改善箇所説明図

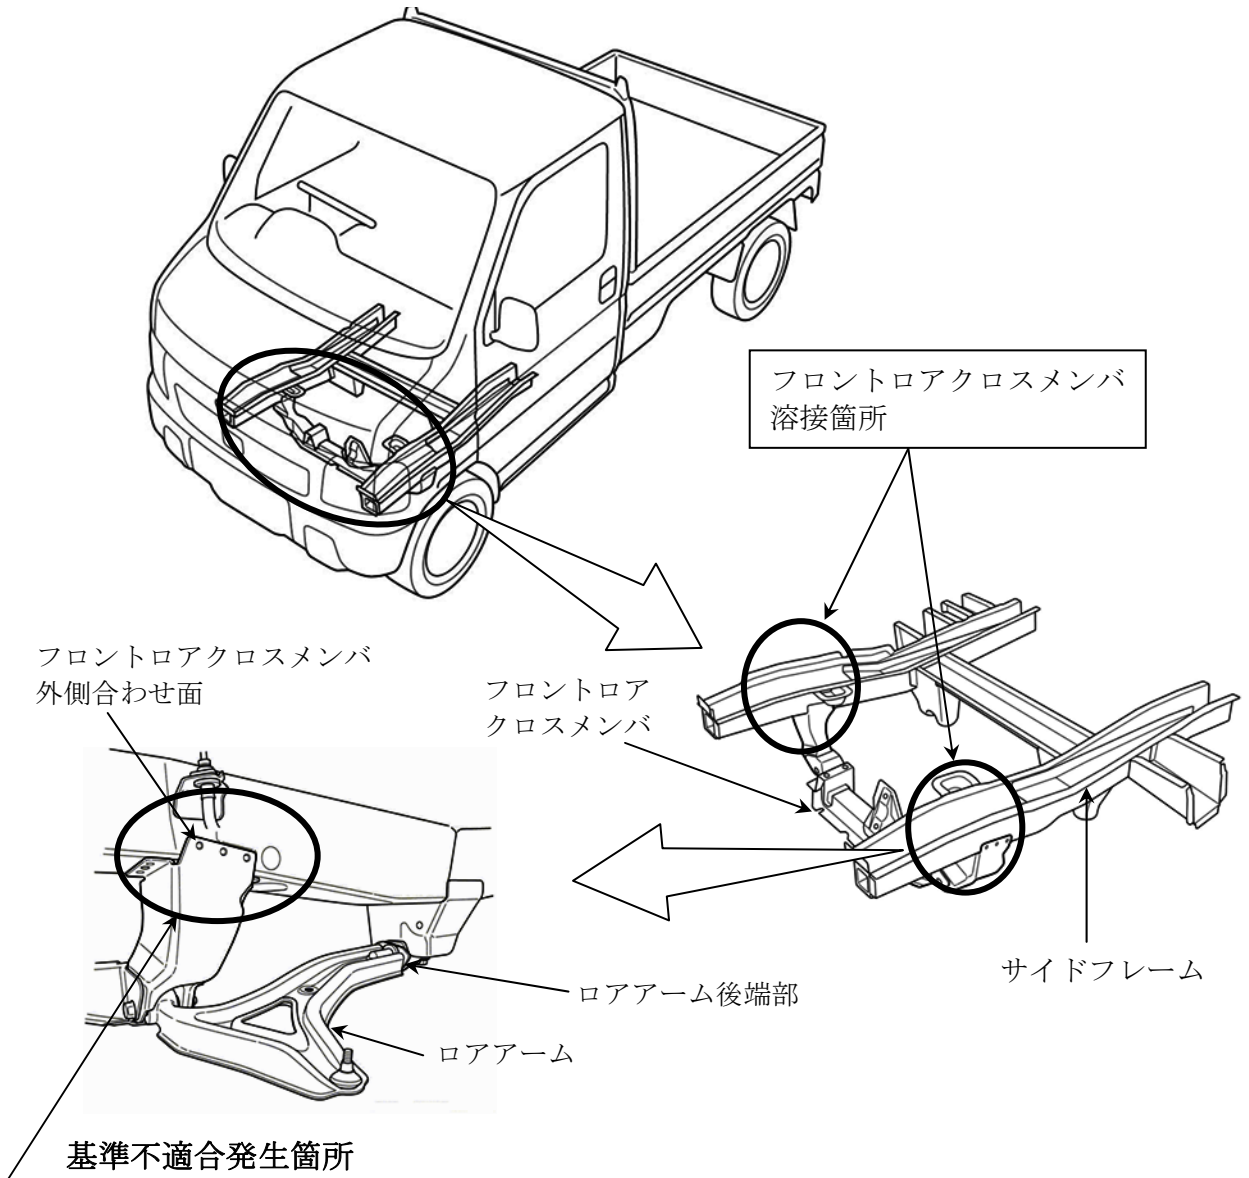
サイドフレームとフロントロアクロスメンバとの溶接が不適切なため、溶接部の強度が不足しているものがある。そのため、そのまま使用を続けると、走行時の振動等により当該溶接部が剥がれ、フロントロアクロスメンバの位置がずれて、最悪の場合、前車輪を取り付けているロアアーム後端部が抜け、走行不能となるおそれがある。

全車両、フレームとフロントロアクロスメンバの溶接箇所を点検し、フロントロアクロスメンバの溶接が剥がれているものは板金修理を実施する。溶接箇所には亀裂があるものは亀裂部を溶接する。点検結果剥がれや亀裂がないものはフロントロアクロスメンバの外側合わせ面に補強用リベット留めを追加する。

注： は点検及び修理箇所を示す。

識別：運転席ドアロアヒンジ上側ボルト頭部に黄色ペイントを塗布する。
